**20750** *CORRECCIÓN de errores del Real Decreto 1247/2008, de 18 de julio, por el que se aprueba la Instrucción de Hormigón Estructural (EHE-08).*

Advertidos errores en el Real Decreto 1247/2008, de 18 de julio, por el que se aprueba la Instrucción de Hormigón Estructural (EHE-08), publicada en el «Boletín Oficial de Estado» número 203, del día 22 de agosto de 2008, se procede a efectuar las siguientes rectificaciones:

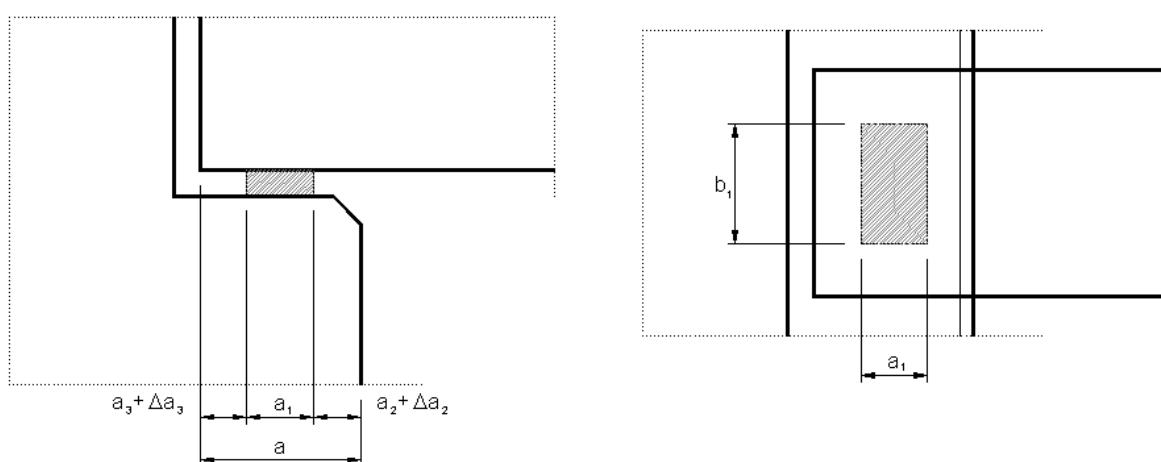
En la página 96, apartado 59.1.3.8.2, se sustituye la figura 59.1.3.8.2.a por la siguiente:
